リコール届出一覧表

リコール届出日:令和08年01月30日

リコール届出番号	外-4149	リコール開始日	令和08年01月30日
届出者の氏名又は名称	Stellantis ジャパン株式会社 代表取締役社長 成田 仁	製作国	フランス共和国
		製作者名	Automobiles CITROEN
		問い合わせ先	専用フリーダイヤル
			TEL:0120-55-4106
		ホームページ	https://www.stellantis.jp
不具合の部位(部品名)	制動装置(ブレーキペダル)		
基準不適合状態にあると認める構造、装置又は性能の状況及びその原因	ブレーキペダルにおいて、作業指示が不十分なため、ブレーキペダルとロッドを連結しているピンの固定クリップが適切に組付けられていないものがある。そのため、そのまま使用を続けると、固定クリップが外れ、ブレーキペダルとロッドを連結しているピンが脱落し、最悪の場合、ブレーキペダルを踏んでもブレーキが効かなくなるおそれがある。		
改善措置の内容	全車両、ブレーキペダル連結ピンの固定クリップの組付け状態を点検し、固定クリップが適切に組付けられていない場合は、連結ピン及び固定クリップを新品に交換し、適切に組付ける。		
不具合件数	0件	事故の有無	なし
発見の動機	本国からの情報による。		
自動車使用者及び自動車特定整備事業者に周知させるための措置	<ul style="list-style-type: none"> ・使用者:ダイレクトメール等で通知する。 ・自動車特定整備事業者:対象台数が少数であり全ユーザーを把握しているため、周知のための措置はとらない。 ・弊社ホームページに掲載する。

改善箇所説明図

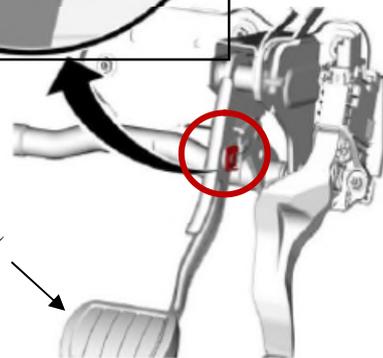
基準不適合部位

ブレーキペダルにおいて、作業指示が不十分なため、ブレーキペダルとロッドを連結しているピンの固定クリップが適切に組付けられていないものがある。そのため、そのまま使用を続けると、固定クリップが外れ、ブレーキペダルとロッドを連結しているピンが脱落し、最悪の場合、ブレーキペダルを踏んでもブレーキが効かなくなるおそれがある。

対策部位

改善の内容

全車両、ブレーキペダル連結ピンの固定クリップの組付け状態を点検し、固定クリップが適切に組付けられていない場合は、連結ピン及び固定クリップを新品に交換し、適切に組付ける。
